Avis délibéré de l'Autorité environnementale sur le renforcement du gazoduc Gascogne Midi (32 - 40)

**n°Ae: 2016-32 et
2016-46**

Figure 4 : définition du fuseau de moindre impact (source : pièce 3 du dossier). Le fuseau finalement retenu correspond aux lettres A-C-F-G-I-K

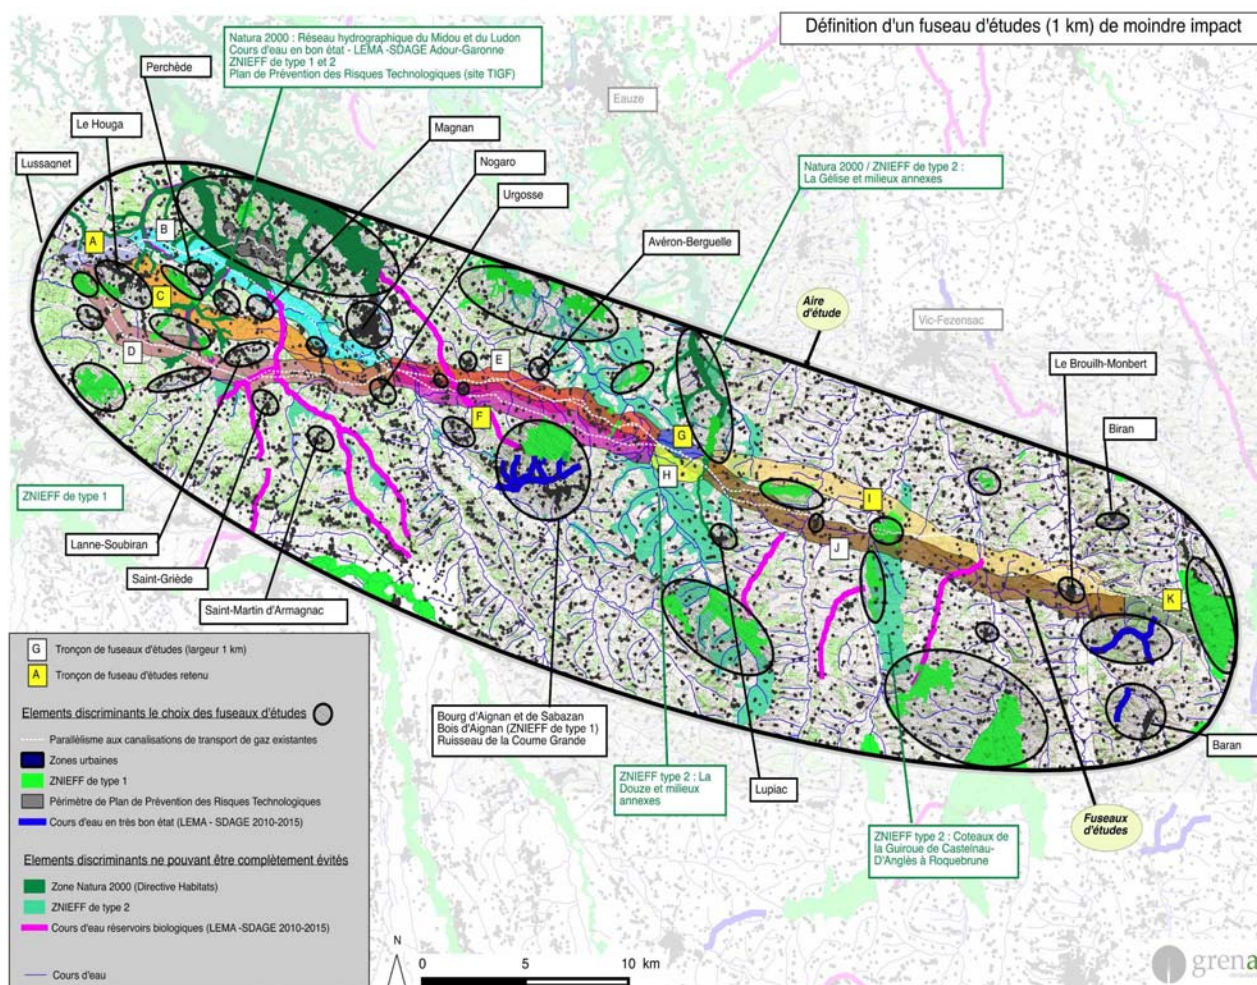
Si l'Ae considère que la méthodologie générale suivie par le maître d'ouvrage permet de rationaliser de manière efficace le choix du tracé, elle note que certains de ses aspects ne sont pas directement accessibles pour le lecteur, qui doit par exemple se référer aux annexes du dossier pour comprendre comment sont définies les surfaces d'« enjeu majeur », d'« enjeu fort », et d'« enjeu modéré ». De même, au sein de l'analyse multicritères pour le choix couloir d'étude, il est fait une distinction entre les vignes et les vignes réellement traversées, sans que cette différence ne soit expliquée hors annexes²⁴. Ces critères ayant une pondération importante, emportant souvent le choix du couloir retenu, il aurait été pertinent de pouvoir disposer de ces informations dès le corps du dossier.

Pour la complète information du public, l'Ae recommande de préciser dans le rapport d'étude d'impact comment sont définies les surfaces d'enjeu majeur, fort et modéré, et d'expliquer la différence faite entre les vignes et les vignes réellement traversées.
